FX5UC CPU模块的铭牌及包装标签的变更通知

FX5UC-32MT/D、FX5UC-32MT/DSS、FX5UC-64MT/D、FX5UC-64MT/DSS、FX5UC-96MT/D、FX5UC-96MT/DSS

以下为FX5UC-32MT/D的示例。

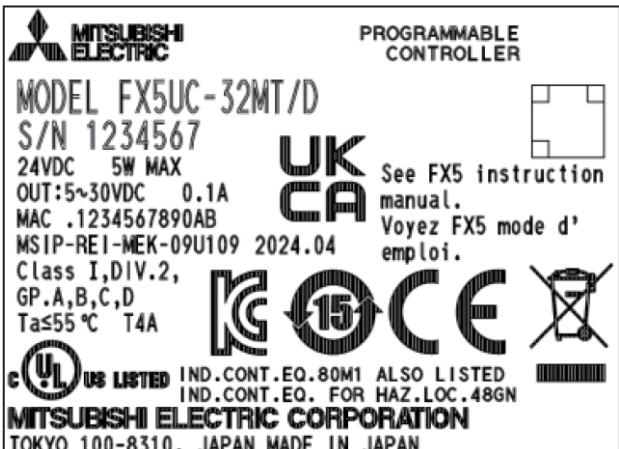
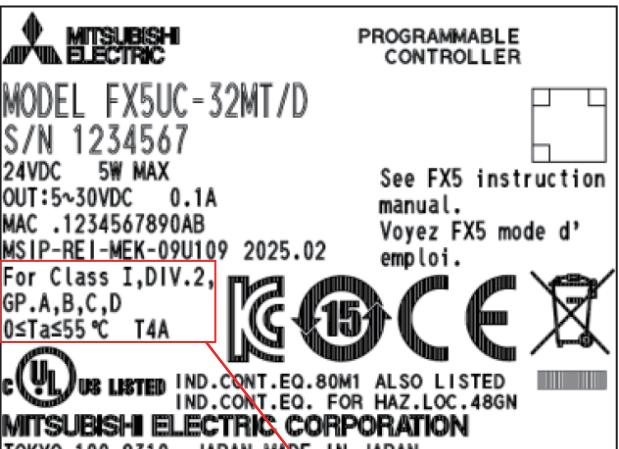
如下所示，在铭牌(在产品外壳上激光打印)上添加语句、温度范围的下限值。

变更前	变更后
	 <p>(1) For Class I, DIV.2, GP.A,B,C,D (2) 0≤Ta≤55 °C T4A</p> <p>(1) 添加语句 (For) (2) 添加温度范围的下限值 (0≤)</p>

为确保与UL标准(防爆)程序内容的一致性。
